ELF Development

Irmagrunden

Trafiksikkerhedsrevision – trin 1

21. oktober 2014
SB/adn

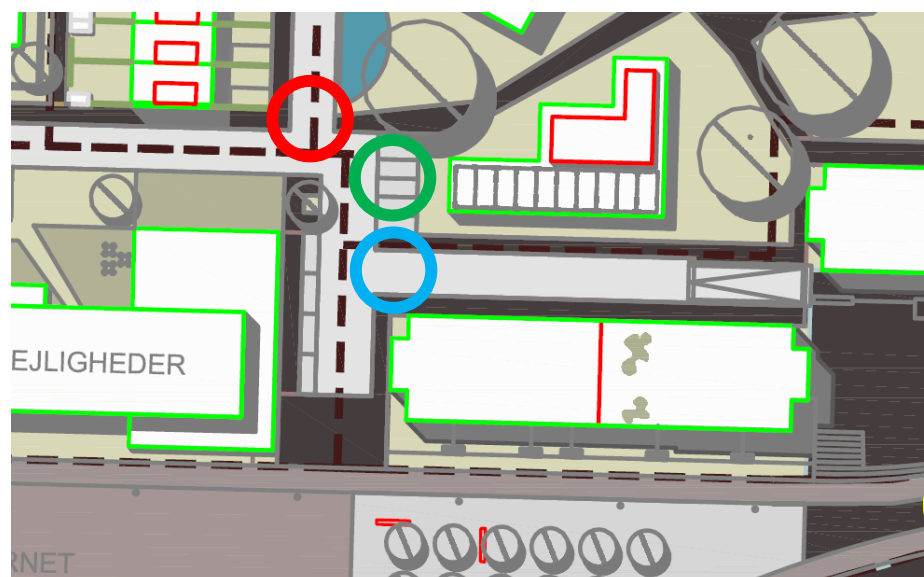
Vigepligtsforhold er ikke vist på tegningen. Uklare vigepligtsforhold eller højre vigepligt medfører en øget uheldsrisiko.

Vigepligtsforholdene skal afklares på de interne veje. De fleste steder anbefales det at ske ved etablering af hjåtænder eller ved at føre fortovet igennem sidevejen.

I det følgende eksempel medfører de parkerede biler "for enden af vejen" samtidig at vigepligten bliver endnu vanskeligere at tydeliggøre og fremhæve vejens forløb.

Figur 1: Eksempel på uklare vigepligtsforhold som medfører en øget uheldsrisiko. Ved den røde cirkel vil det være oplagt at føre fortovet igennem sidevejen for at fremhæve vigepligten og skabe bedre forbindelse for fodgængerne. Ved den blå cirkel mangler der sammenhæng i fortovsforløbet videre mod fortovet ved den røde cirkel. Parkeringspladserne ved den grønne cirkel gør det vanskeligere at tydeliggøre vejforløbet og vigepligtsforholdene.

Projekterendes svar: Forhold markeret med rød og blå cirkel ønskes markeret med overgange i brosten. Forholdet markeret med grøn cirkel er løst ved at vende p-pladserne 90 så de har indkørsel fra den mindre trafikerede vej (og reducere antallet fra 3 til 2 pladser). Øvrige vigepligtsforhold markeres med 'håjtænder' og evt. B11 tavle.

Figur 2: Ny placering af vej og ændringer af boliger.

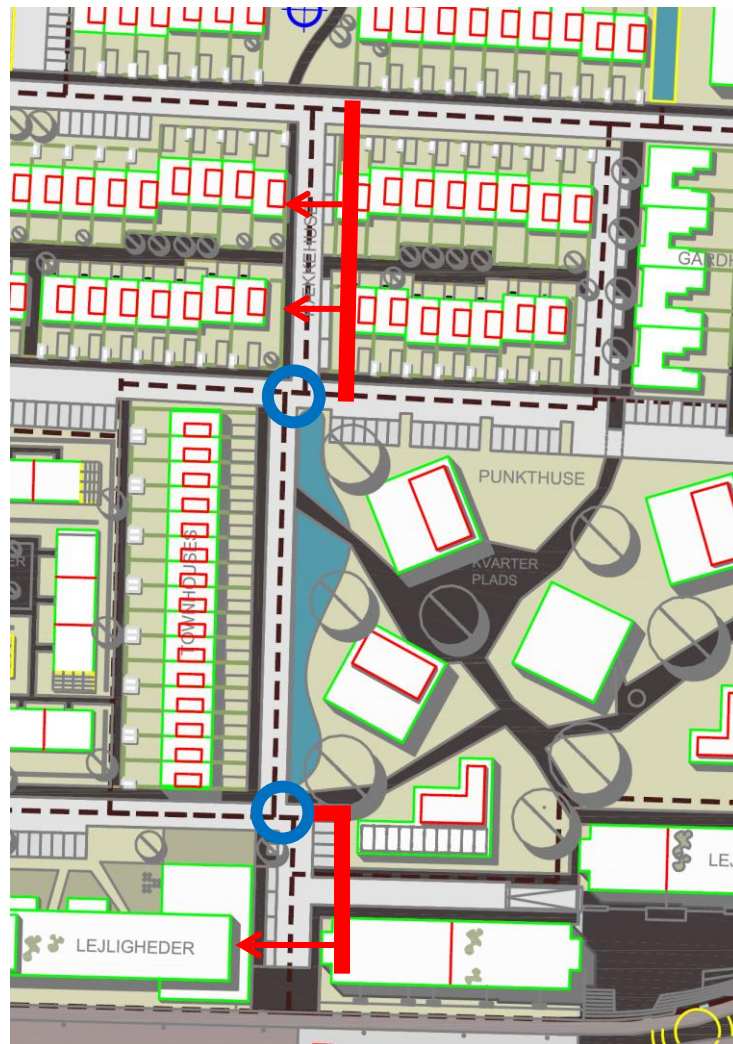
Firbenede vigepligtsregulerede kryds medfører erfaringsmæssigt en øget uheldsrisiko fordi vigepligtsforholdene er uklare.

Problemet optræder de to steder, hvor der er firbenede kryds.

Det anbefales at flytte nogle af de tværgående veje ved at ændre størrelsen på de interne karreer mht. antal bygninger og bygningernes størrelse.

I følgende eksempel anbefales det øverst at flytte vejen og to bygninger. Hermed kan der skabes en større forsætning i det firbenede kryds og vigepligten bliver entydig.

I det nederste eksempel forlænges bygningen med lejligheder vest for vejen mens bygningen med lejligheder øst for vejen gøres kortere. Hermed kan sikres en større forsætning, der gør krydsudformningen mere enkel.

Projekterendes svar: Det nordligste (øverste) problem, som er påpeget, er løst ved at flytte enkelte rækkehuse mod vest og forskyde vejen mod øst.

Det sydligste (nederste) problem, som er påpeget, søges løst under projekteringen.

Figur 3: Skarpe knæk på cykelstien anbefales afrundet.

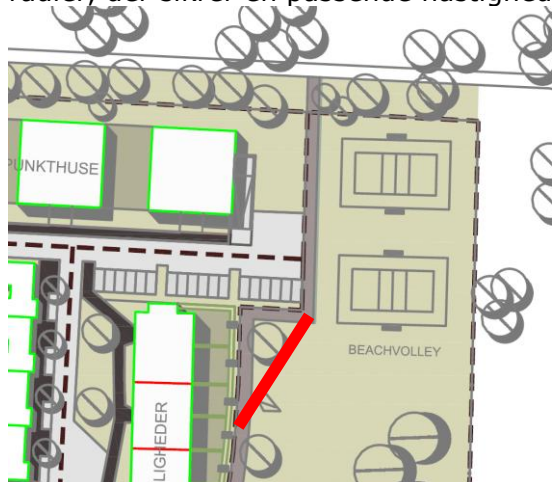
Det giver en øget uheldsrisiko at cyklister skal foretage 90 graders sving som er tilfældet på cykelstien i den nordøstlige del af området. Samtidig kan det betyde, at cyklister "skærer hjørner", hvilket kan medføre uheld, hvor cyklisterne kører til og fra den asfalterede cykelsti pga. niveauspring.

Det anbefales at afrunde stiforbindelsen så den er mere direkte og anvender radier, der sikrer en passende hastighed på stien.

Projekterendes svar: Revisors ønske til ændring af stiforløb er indarbejdet i projektet.

Figur 4: Forslag til forbindelser til mål

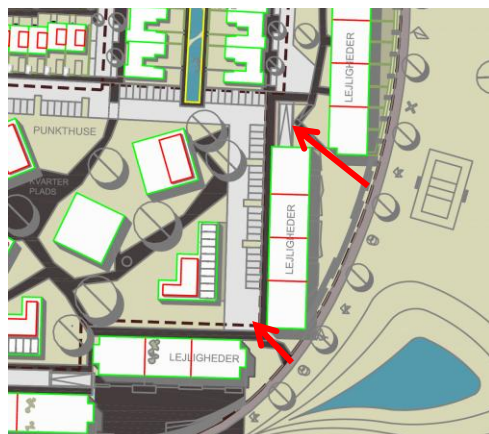
Der er generelt ikke forbindelser fra de gennemgående cykelstier til de interne mål i form af veje, boliger og butikkerne. Det medfører en risiko for at cyklister og knallerter kører på fortovet, hvilket kan medføre uheld og utryghed for de gående.

Det anbefales at skabe cykelforbindelser mellem de gennemgående cykelstier og målene i området. Dette bl.a. ved at etablere stiforbindelser så cyklister kan køre til og fra veje/cykelstier uden at køre på fortovsarealet.

Projekterendes svar: Revisors ønske til forbindelse på det viste sted er allerede etableret. Den sydlige markerede passage er etableret som en sti. Den nordlige markerede passage foregår over en lille hævet pladsdannelse.

Figur 5: Der anbefales kun en stikrydsning på den sydlige del af Korsdalsvej – og denne anbefales udført som en stitunnel.

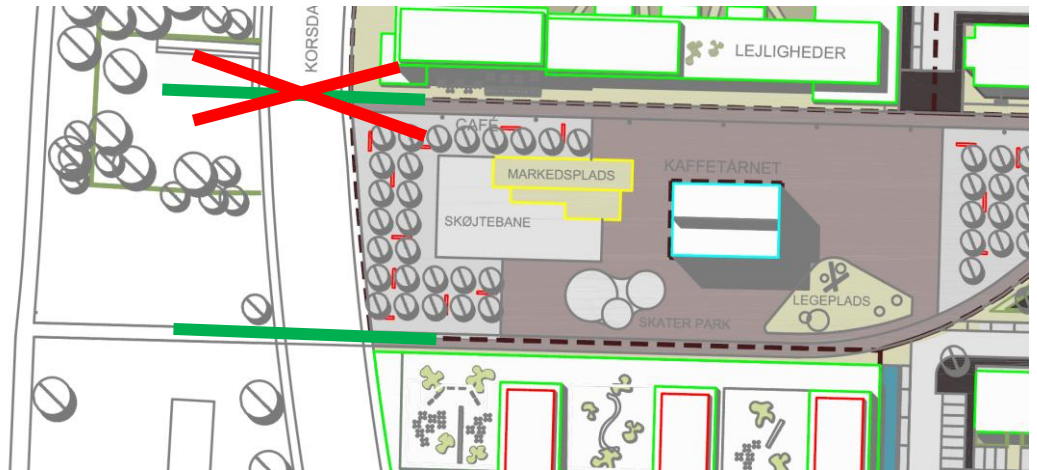
Der er risiko for uheld med lette trafikanter ved stiernes krydsning af Korsdalsvej.

Stiforbindelserne fra området udmunder i Korsdalsvej både nord og syd for kaffetårnet. Det anbefales at samle de to stier i én stikrydsning og anlægge en sikker stikrydsning. Den sydlige linjeføring anbefales bevaret da den skaber videre forbindelse mod vest og de mange boldbaner.

Den nordlige sti anbefales fjernet på det sidste stykke ud mod Korsdalsvej så cyklister ikke kører den vej.

Krydsningen anbefales at ske i en stitunnel samtidig med at der skabes en pladسدannelse på begge sider af tunnelen så den ikke bliver mørk og utryk.

Det er vigtigt at tunnelløsningen indarbejdes fra begyndelse af projektet så der skabes plads til tunnelen og åbne ramper og trapper til busstoppestedet.

Projekterendes svar: Revisors ønsker er taget til efterretning. Der etableres kun en overgang på Korsdalsvej. Den sydlige af de 2 overgange bevares. Revisors forslag til tunnel vurderes at være for omfattende et anlæg set i forhold til den forventede fremtidige brug af området. Opgaven med flytning af busstoppesteder ligger uden for entrepriseområdet. Ansvar for en eventuel flytning af busstoppesteder ligger hos Rødovre Kommune.

Figur 7: Principskitse af stikrydsning ved sidevej.

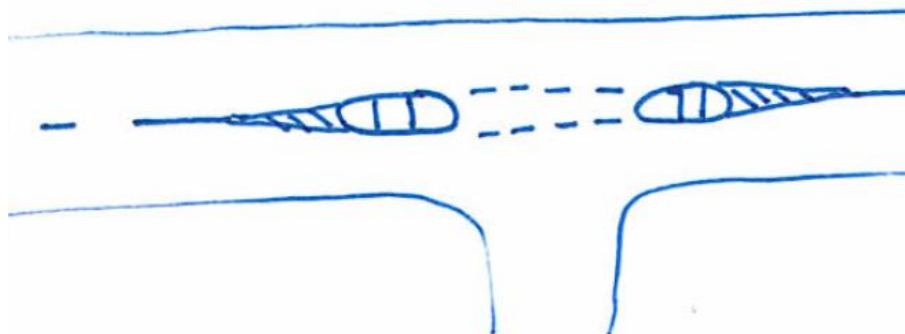
Der vil være fodgængere og cyklister som skal krydse Korsdalsvej i den nordlige del af området. Krydsningen af Korsdalsvej udgør en øget uheldsrisiko. Det anbefales derfor at etablere en eller to sikrede stikrydsninger for fodgængere ved de interne vejes udmunding i Korsdalsvej i

form af en midterhelle. Dette som minimum ved den nordlige vejudmunding, hvor der også vil være det største krydsningsbehov pga. krydsning i forbindelse med busstoppested.

Projekterendes svar: Revisors forslag til etablering af midterheller på Korsdalsvej ligger udenfor entreprisegrænsen – på offentlig vej. Forslag skal derfor behandles af Rødovre Kommune.

Figur 8: Konflikt punkt mellem ind- og udkørende biler samt bakkende biler umiddelbart efter indkørsel på p-plads bør undgås.

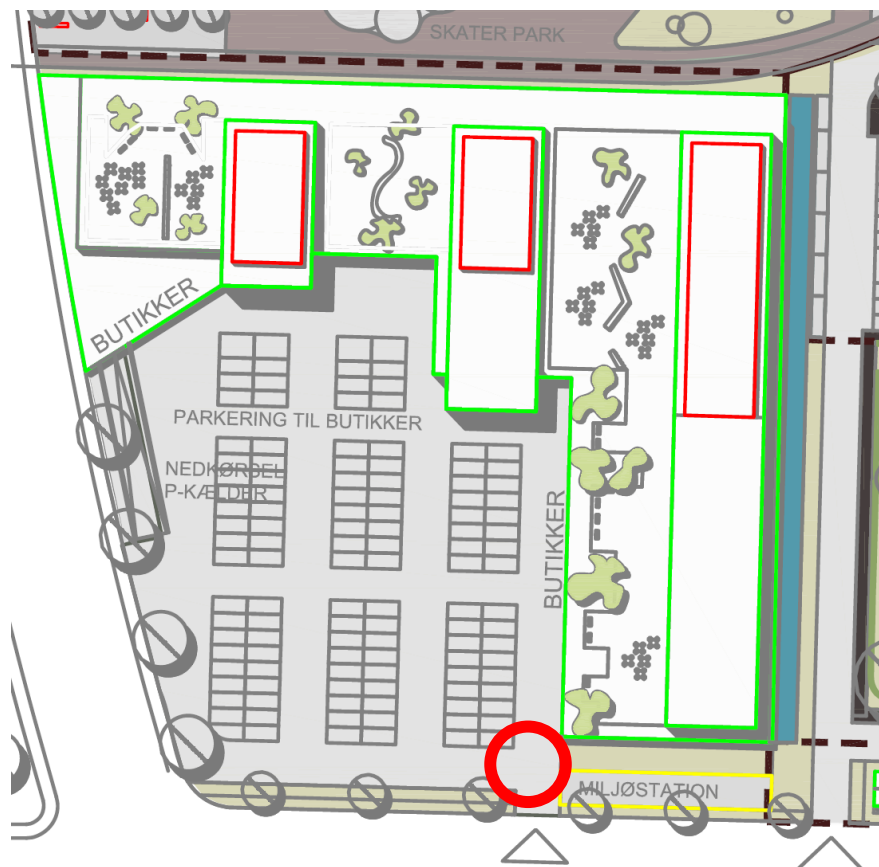
Der er en øget risiko for uheld på parkeringspladsen ved butikkerne. Dette gælder både en øget uheldsrisiko som følge af at der er bakkende biler tæt på krydset ved Fjeldhammervej og uklare vigepligtsforhold fordi der er et kryds umiddelbart efter indkørslen på p-plads.

Udformningen af vejen/p-området umiddelbart efter indkørsel på p-pladsen giver ikke ro til at orientere sig om p-pladsens indretning inden der optræder konfliktpunkter.

Det anbefales at udformningen af p-pladsen og adgangen til rampen til p-kælderen bearbejdes i den videre projektering.

Der bør etableres en facadeløs adgangsvej i en længde på ca. 30-50 m fra Fjeldhammervej til parkeringspladserne, hvor der hverken er parkerede biler der bakker eller sideveje. Det vil være en fordel at rampen til p-kælderen ligger tæt på indkørslen fra Fjeldhammervej så bilisterne ikke skal køre igennem hele p-pladsen med manøvrerende biler.

Projekterendes svar: Revisors ønske om mere klare trafikale forhold omkring indkørsel/udkørsel samt kørsel på p-pladsen vurderes at kunne indarbejdes i den fremtidige projektering.

Figur 9: Vanskelige tilkørselsforhold til p-kælder.

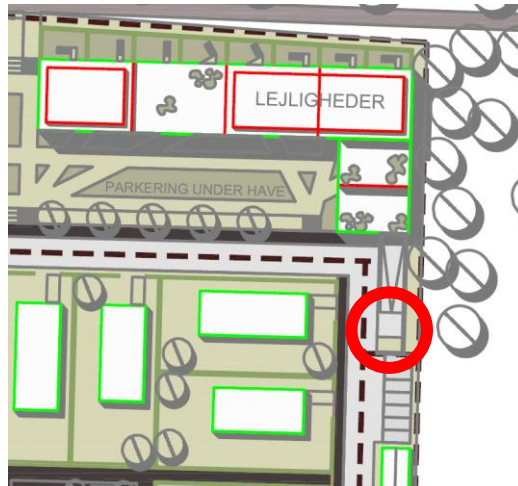
Der er risiko for uheld ved den sydøstlige p-kæder fordi der er snævre og dårlige oversigtsforhold for bilister ved op- og nedkørsel til parkeringskælderen. Uheldene kan være både imellem to biler og biler der påkører rampekonstruktionen eller beplantning på terræn.

Derudover vurderes rampen at være at vanskelig at benytte i forbindelse med U-vending.

Det anbefales at skabe bedre plads foran rampeudmundingen så op- og nedkørsel kan ske under mere sikre forhold med bedre oversigt.

Projekterendes svar: Rampen er nu flyttet til den vestlige ende af lejlighedsblokkene, hvorved de påpegede problemer anses for løst.

Figur 11: Definition af oversigtsareal, $l_s = 2,5$ m og $l_p = 95/120$ m (ved 50/60 km/h).

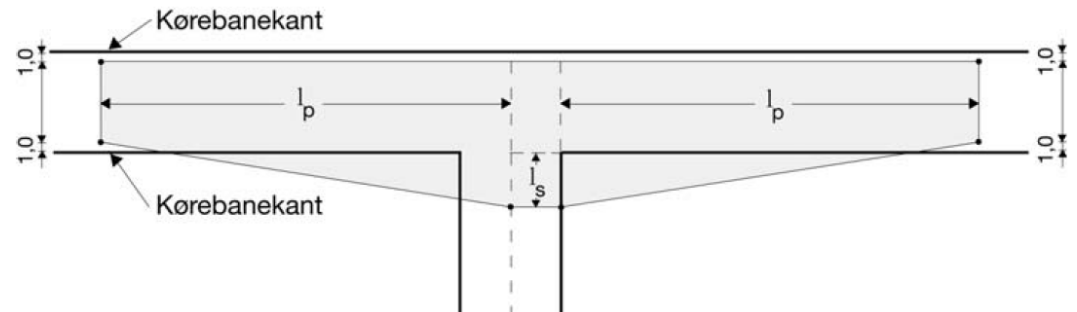
Der er en øget uheldsrisiko ved udkørsel på Kordalsvej fordi den midterste vejtilslutning fra området sker i indersiden af en kurve. Dette betyder dårlige oversigtsforhold fordi udkørende bilister har vanskeligt ved at se bilisterne på Kordalsvej fordi de skal "kigge tilbage".

Det bør sikres, at der ikke placeres træer, hække eller bygninger i oversigtsarealet. På en vej med 50 km/h skal oversigtslængden l_p være 95 m mens den ved 60 km/h skal være 120 m. l_s er 2,5 m målt fra vigelinjen.

Projekterendes svar: Revisors ønske om bedre oversigtsforhold ved udkørsel på Korsdalsvej vurderes at kunne indarbejdes i den fremtidige projektering – bl.a. ved valg af højt opstammede træer.
